Informe Consolidado de Solicitud de Aclaraciones, Rectificaciones y/o Ampliaciones Complementario a la Declaración de Impacto Ambiental del Proyecto "Mejoras al Sistema de Tratamiento de RILes Bodega Clos Apalta"

Nombre del Titular : Clos Apalta SpA
Nombre del Representante Legal : María Gladys Abarca Lorca
Dirección : Av. Alonso de Córdova 3827, piso 6, comuna de Vitacura, Región Metropolitana

El presente Informe Consolidado de Solicitud de Aclaraciones, Rectificaciones o Ampliaciones a la Declaración de Impacto Ambiental del proyecto "Mejoras al Sistema de Tratamiento de RILes Bodega Clos Apalta", contiene las observaciones generadas en virtud de la revisión de la Adenda.

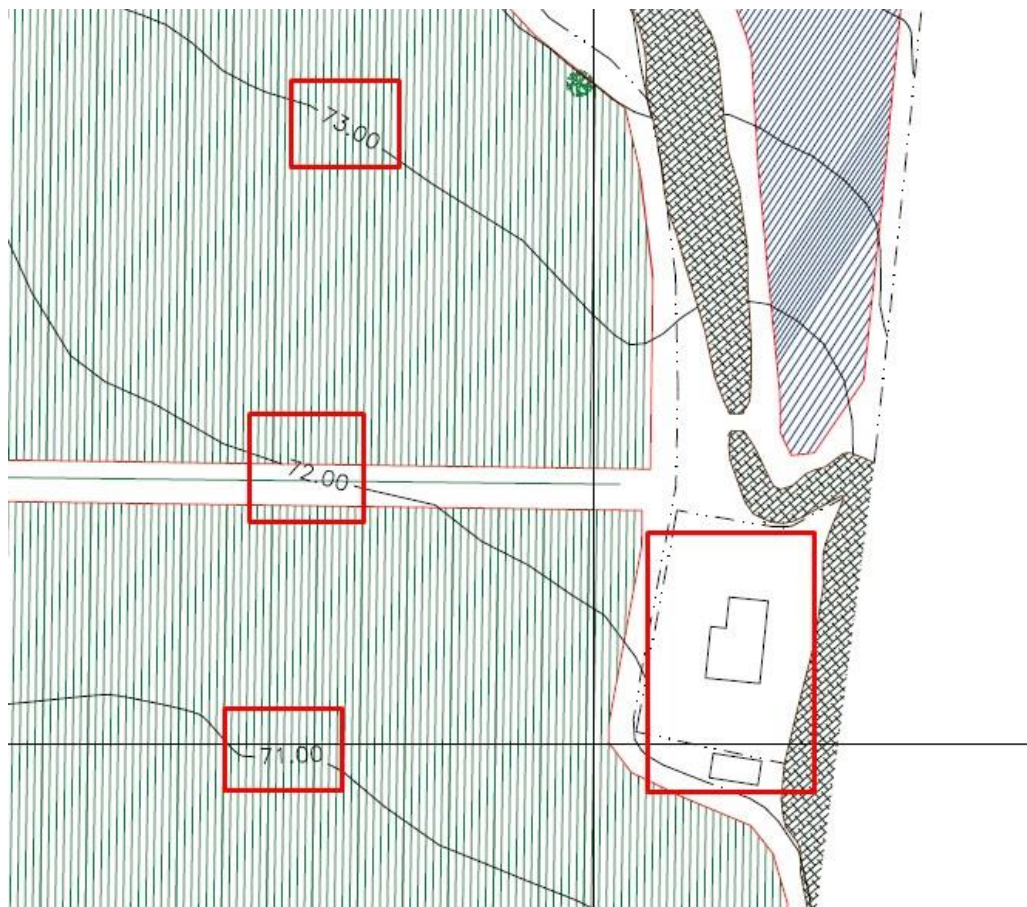
1.7 Con relación a la observación 1.11 del Adenda, y lo presentando en Anexo 11.1 PAS 140, donde el Titular indica que *“Se compacta el suelo para evitar que el líquido de este material orgánico percole”*. Se solicita ampliar la información presentada, entregando un estudio de infiltración y/o de mecánica de suelo para el sector de ubicación de la zona de compostaje, así como las características constructivas a considerar con el objeto de impermeabilizar el suelo, y evitar infiltraciones de percolados a la napa o al subsuelo.
